デジタル安全保護回路のソフトウェア共通要因 故障対策の自律的対応について

川内1号機の対応結果と振り返り

2023年 7月13日
原子力エネルギー協議会

(図2) デジタルCCF対策の概要 (川内2号機)

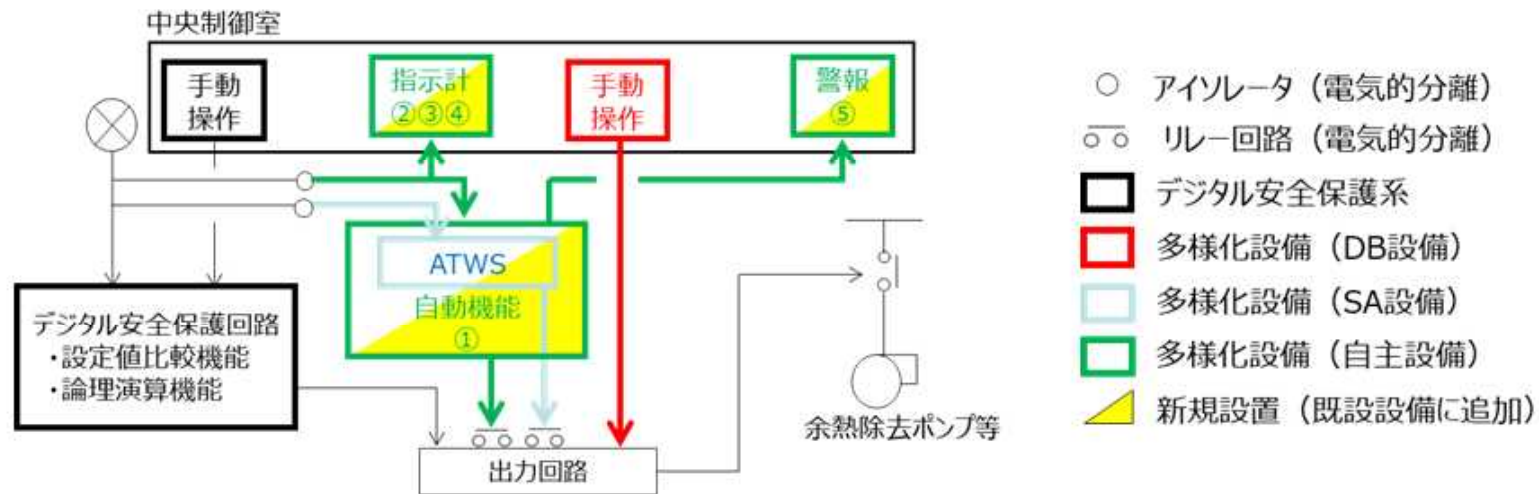
川内1,2号機として要件整合確認を行っており、川内1号機との相違点はない。なお、波及的影響に関する確認として、事業者に対して、要件整合報告書(詳細設計)の改訂を指示し、隔離デバイス(アイソレーションカード等)が回路図に記載されていることを確認した。

(図3) デジタルCCF対策の概要 (柏崎刈羽7号機)

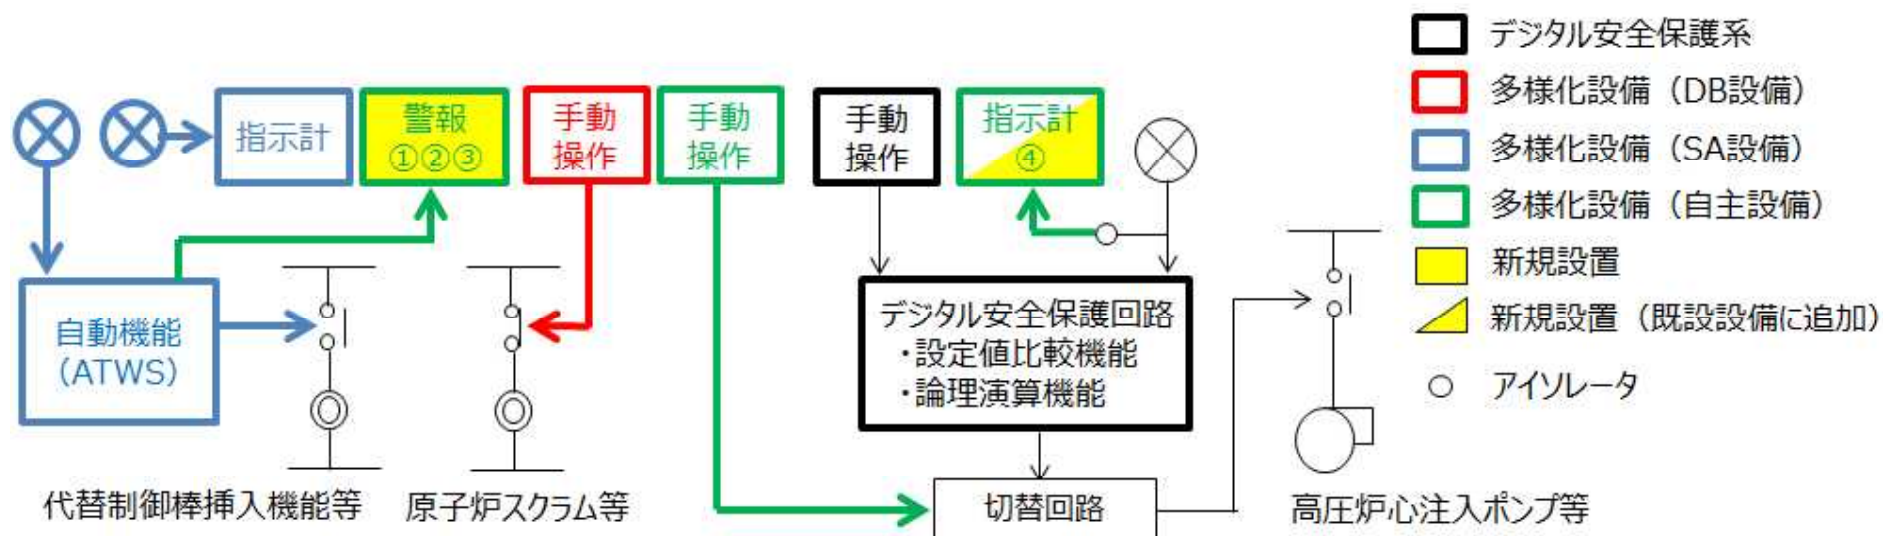
なお、波及的影響に関する確認として、事業者に対して、要件整合報告書(詳細設計)の改訂を指示し、隔離デバイス(アイソレーションカード等)が回路図に記載されていることを確認した。

川内1号機との相違点として、事業者の報告書の記載内容について、説明性の観点から事業者に気付き事項を通知して報告書の改訂指示を出し、気付き事項の内容はATENAの要件整合確認書(詳細設計)に添付して公開した。
